SAECO INTERNATIONAL GROUP
Via Torretta 240
40041 Gaggio Montano (BO)
Italy
Telephone: +39 0534 770511

Information Nr: 08/11

Objet : Protection de la chaudière par un tube sur Incanto et Gaggia Titanium.

(foto2)

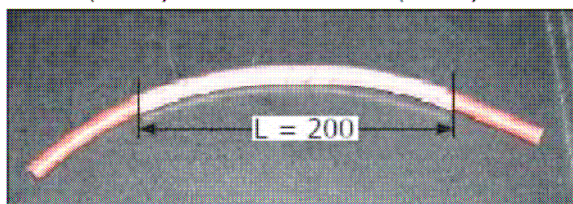
Le tube qui relie la chaudière à la pompe, s'use en contact avec la protection de la chaudière (image 1).

En cas de remplacement de pièces qui nécessitent le détachement du tube en question, insérer un tube de silicone transparent de protection (images 1-2), code 11010624, L = 200 mm, comme le montre les images ci-dessous.

(foto3)

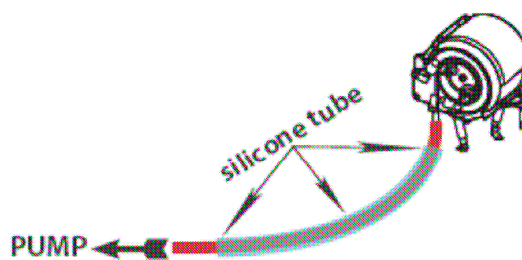
Afin de faciliter l'opération, lorsque le tube en question n'a pas besoin d'être détaché, insérer un tube spirale de protection en caoutchouc L = 200mm (images 3), vendu au mètre avec le code 148950100.
